2024年5月

株式会社ミスミ
日本企業体
金型事業グループ

「カートリッジヒータ -抜け止めフランジ付-」 仕様変更のご案内

カートリッジヒータ -出力指定タイプ- MFCH

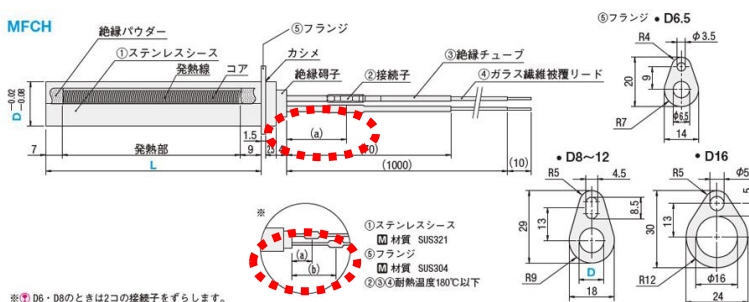
絶縁碍子から接続子までの寸法表記に誤りがあったため、表記を修正いたしました。

- ・絶縁碍子から接続子の寸法
22 mm

- ・寸法表記を (a) (b) に変更
- ・D 寸毎の同寸法を規格表記載
